NOVÁ SKŘÍŇ MOTORU - MOTORY 125 MAX

NOVÁ SKŘÍŇ MOTORU 125 MAX 295913

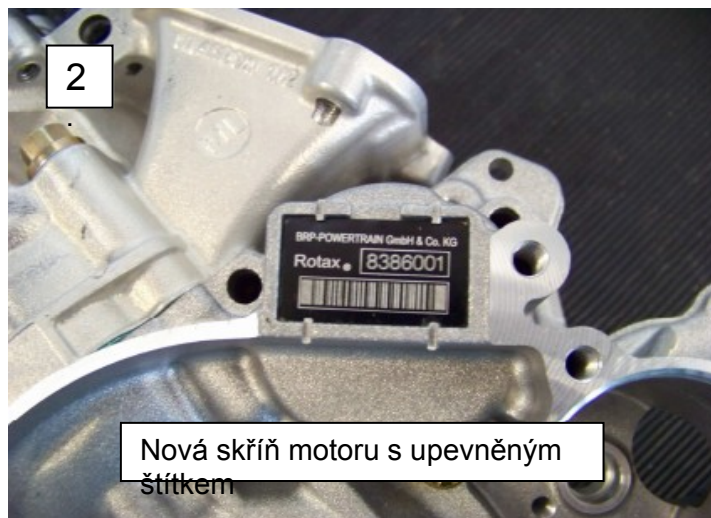
Specifikace nové skříně motoru 295913:

1. Obě dvě skříně (nová a stávající) jsou 100% zaměnitelné.
2. Nová skříň motoru vykazuje shodný výkon ve srovnání se stávající skříní.
3. Na některých místech byla eliminována akumulace materiálu, aby se zlepšil proces odlévání (menší riziko porozitních netěsností).
4. Je zlepšeno upevnění gufer v klikový hřídeli, aby bylo zabráněno jejich vyskakování.
5. Při montáži motoru bude nová skříň označena sériovým číslem motoru (viz. násl. obrázek č. 1) a dodatečně bude na skříň připevněn typový štítek se sériovým číslem motoru (+ sériovým číslem v čárkovém kódu) (viz. obr. č. 2)
